Ministero dell'Ambiente e della Sicurezza
Energetica

Parere n. 651 del 09 gennaio 2023

Progetto:	<p style="text-align: center;"><i>Verifica di ottemperanza</i></p> <p>Progetto per il potenziamento, riqualificazione e messa in sicurezza del porto di Tropea. Verifica di ottemperanza alle condizioni ambientali nn. 1, 2, 3, 4, 5 del Decreto di verifica di assoggettabilità a VIA n. 371 del 04/10/2021</p> <p style="text-align: center;">ID_VIP: 8583</p>
Proponente:	<p style="text-align: center;">Comune di Tropea</p>

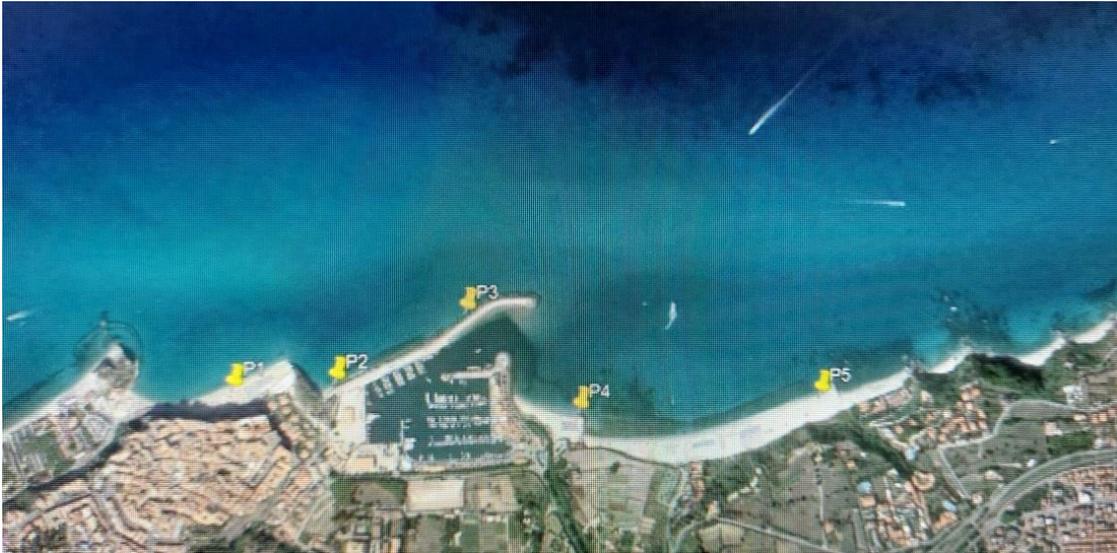
CONSIDERATO che con riferimento alla documentazione presentata:

La condizione ambientale 5 riguarda il monitoraggio morfodinamico costiero post opera. Piano di Monitoraggio Morfodinamico Costiero Progetto di Monitoraggio Ambientale - ELAB 12). Questo elaborato è stato predisposto coerentemente a quanto previsto al paragrafo 3.5 Piano di manutenzione e monitoraggio delle opere delle *“LINEE GUIDA PER LA PROGETTAZIONE ED ESECUZIONE DEGLI INTERVENTI”* edite dall’Autorità di Bacino Regionale della Regione Calabria e a seguito dell’esperienza dei progettisti nel settore.

Più in particolare l’Elaborato 12 prevede che i fondali dovranno essere monitorati attraverso un rilievo eseguito in modalità *multibeam* anche *single beam* avendo cura che le rotte siano estremamente fitte (almeno una distanza di 5 m fra rotte parallele). Il monitoraggio si dovrà estendere per l’area di rilievo della linea di costa, dalla profondità minima di -0.3 m s.m.m. fino alla profondità di -10 m s.m.m. La quota di riferimento dovrà essere sempre riferita ai caposaldi precedentemente definiti.

Riguardo alla descrizione del monitoraggio granulometrico, dovrà essere eseguito un prelievo di sedimenti nei seguenti 5 punti.
